油タンカー用共通構造規則

円弧状ブラケットあるいは浅いブラケットを有する主要支持部材に対する追加のせん断チェック

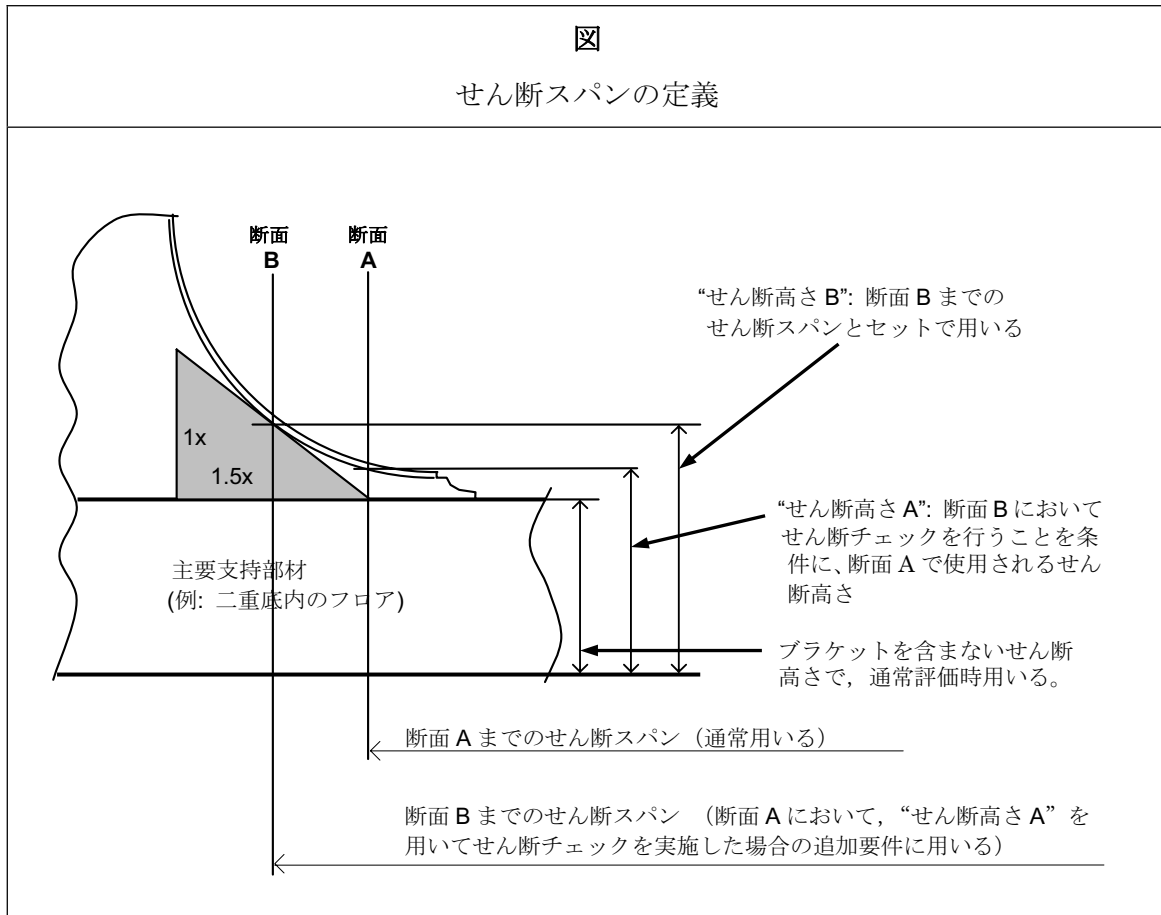
577 attc	Text 4/2	CI	主要支持部材端部ブラケットのせん断強度評価	2008/3/28	<p>円弧上のブラケットもしくは深さの浅いブラケットを有する主要支持部材に対するせん断強度の評価方法を明示されたい。</p>	添付のファイルをご覧ください: 共通解釈 CI-T4	有

- せん断チェックは一般に、4/2.1.5及び図4.2.8に規定するせん断スパン端部（図PR1のA断面）において行い、ブラケット部を除いたせん断高さをを用いる。
- この位置においてせん断要件が満足された場合、追加のせん断チェックは不要である。図PR1に示すような円弧状のブラケットまたは浅いブラケットが取り付けられ、せん断要件を満足しない場合には、下記3.の項目に示す追加のせん断チェックを行うことができる。
- 以下に示す二つの追加の要件を共に満足する場合、せん断要件に合致するものとみなすことができる。
 - 断面Aにおいて、断面Aまでのせん断スパンとブラケット部分を含む“せん断高さA”を用いたせん断チェックを行う。
 - 断面Bにおいて、断面Bまでのせん断スパンとブラケット部分を含む“せん断高さB”を用いたせん断チェックを行う。この断面における有効せん断面積は、傾斜する面材を考慮した次式(4/2.5.1.4)によって求めてよい。

$$A_{w-net50} = 0.01h_n t_{w-net50} + 1.3A_{f-net50} \sin 2\theta \sin \theta$$

Fig.(a) Knuckled block joint

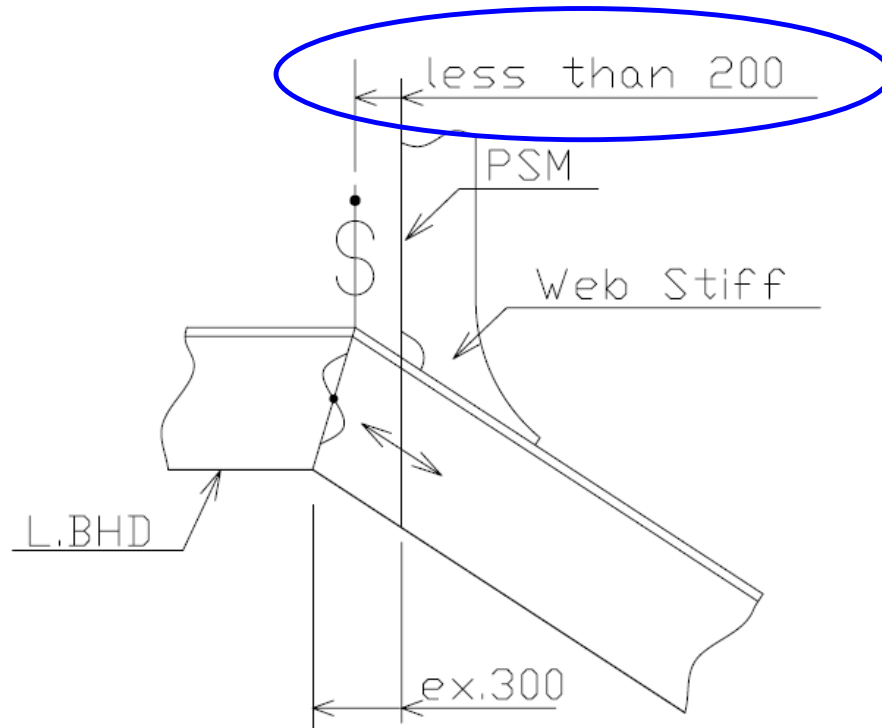
KCID No.	関連規則	種別	項目	完了日	質問	回答	添付有無
791 attc	Text 4/3.2.6.1	Question	ブロック継ぎ手	2009/3/31	<p>(1) ナックル部のブロック継ぎ手に関し、図(a)のブロック継ぎ手の配置は非常に一般的である。建造者は、強度上の観点から、一般にナックル部のブロック継ぎ手を可能な限り主要支持部材に近づけて配置するため、現行規定は実情にあっていないと考える。従って、4節3.2.6.1の『ブロック継ぎ手』という文言を削除願う。</p> <p>(2) ウェブ防撓材とトリッピングブラケットは端部ブラケットとは異なることから、図(b)のブロック継ぎ手、スカラップ及び排水孔の配置については問題ないとする。</p> <p>(3) 二重船殻構造において、図(c)のブロック継ぎ手、スカラップ及び排水孔の配置は許容されるのか？ この場合、ブラケット無しのウェブ防撓材を設け、ブロック継ぎ手は端部接続部から200mmの範囲外となるが、このブロック継ぎ手は、曲げのスパンポイントから200mmの範囲内に位置することになる。</p> <p>(4) 二重船殻構造において、図(d)のブロック継ぎ手、スカラップ及び排水孔の配置は許容されるのか？ この場合、スパン修正のためでなく、疲労設計のためにソフトウのウェブ防撓材を設け、ブロック継ぎ手は曲げのスパンポイントから200mmの範囲外となるが、このブロック継ぎ手は、ソフトウからは200mmの範囲内に位置することになる。</p>	KC ID 463の回答をご参照ください。	有
809	4/3.2.5.1	CI	スニップ端に関する算式	2009/8/29	<p>現行CSRタンカー規則についてのコメント。</p> <p>1) 4節3.2.5 スニップ端； 3.2.5.1の算式は誤っており、次のように訂正すべきと考える。</p> $t = c1 * \sqrt{((l-s)/2000) * (s * P * k) / 1000}$ <p>また、当該算式に関する以下のコメントについても検討されたい。</p> <p>2) 3tの領域における降伏に対応して、AC2に対するc1は1.1として良いと考える。</p> <p>3) 疲労に関する問題であり、高張力係数kは上記の式から削除しても問題ないとする。</p>	<p>1)と2)については既に認識しており、訂正されることになっております。</p> <p>3) 本要件は疲労に関するものではなく、材料係数を削除することはできません。</p>

図 15 軽目穴の位置及び寸法

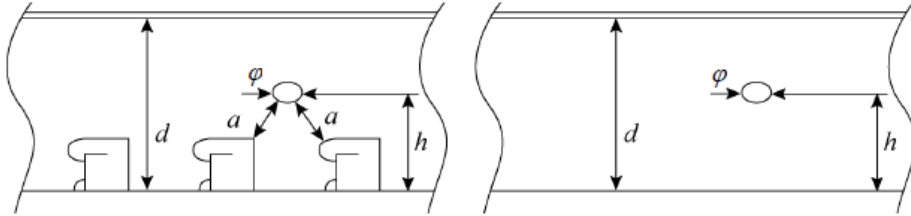
ばら積み貨物船 CSR では開口の周縁とスロットの間の距離について『 $a \geq \varphi$ 』を要求している。

ブラケットに軽目穴を設ける場合、開口の周縁から肘板の遊縁までの距離が軽目穴の直径以上となるようにしなければならない。

タンカーCSRにおいて、開口の周縁とスロットの間の距離を制限してはどうかと考える。
